改善箇所説明図

4軸コンテナ専用車において、3、4軸目のフェンダの強度が不足しているため、走行振動等により、天面板取付部に亀裂が生じることがある。そのため、そのままの状態で使用を続けると、天面板が脱落して他の交通の妨げとなるおそれがある。

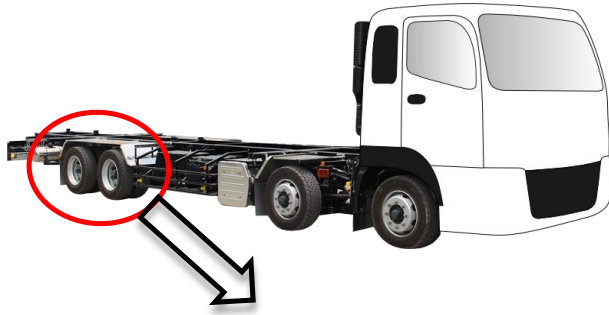
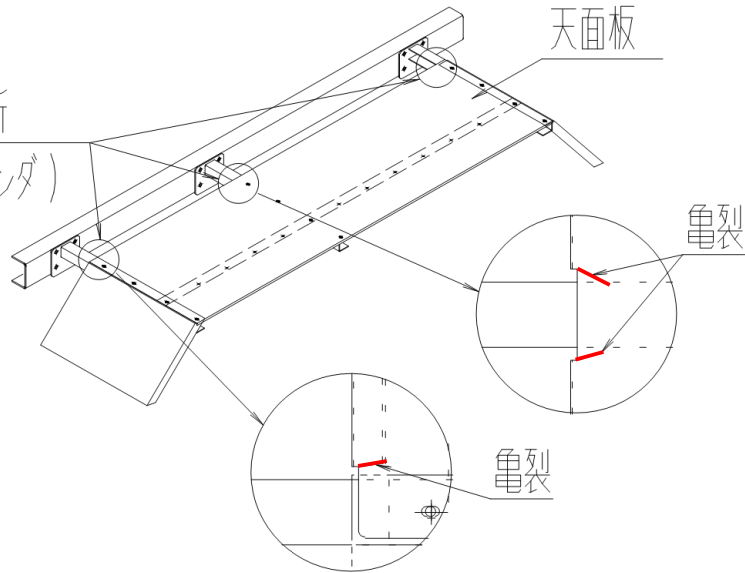
不具合発生箇所

(3, 4軸目フェンダ)

改善②

補強材の追加

改善①

天面板を対策品に交換

改善③

固定ボルト部に防振ゴムを追加、
平座金を対策品に交換

全車両、3、4軸目のフェンダについて、

①天面板を対策品に交換する。

②天面板に補強材を追加する。

③天面板固定ボルト部に防振ゴムを追加、平座金を対策品に交換する。
